Console GreenStar™ 3 2630

Avis de mise à jour

Ce sont les notes de mise à jour du logiciel relatives aux consoles GreenStar™ 3 2630 et aux produits associés. Les notes de mise à jour se trouvent sur www.stellarsupport.com. Note: L'utilisation du logiciel est régie par le Contrat de licence d'utilisateur final qui est inclus avec le logiciel.

StarFire 6000 - File Manager

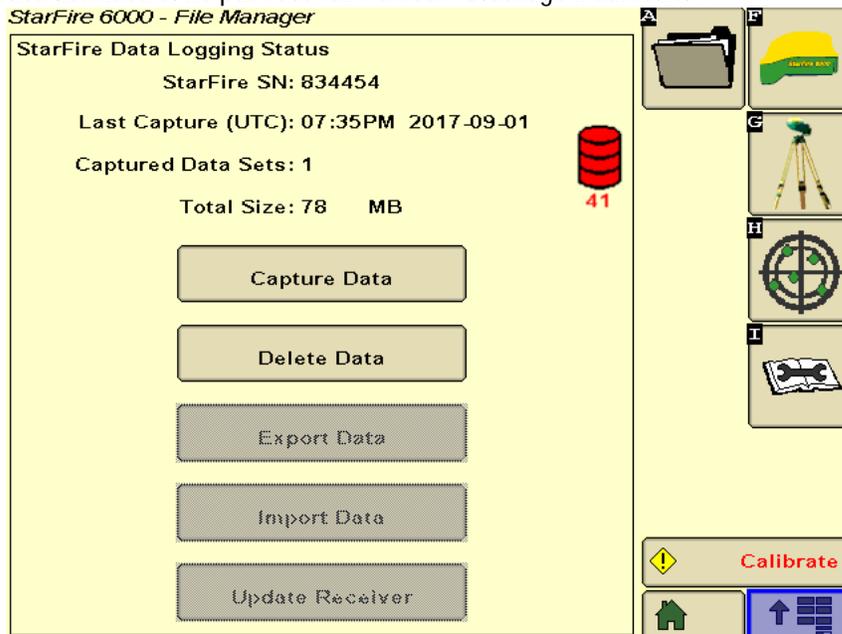
Défaillance du gestionnaire de fichiers—Une nouvelle icône a été mise en oeuvre pour détecter une défaillance interne du matériel. Après l'installation du logiciel 18-1, une icône rouge portant le numéro 41 peut apparaître en cas de détection d'une défaillance interne du matériel. Le récepteur fonctionne normalement, mais l'utilisateur reçoit l'erreur "Stockage insuffisant" et ne peut pas collecter de données si le bouton "Capturer les données" est enfoncé. Le récepteur doit être remplacé pour pouvoir capturer des données et ne pas recevoir l'erreur "Stockage insuffisant".
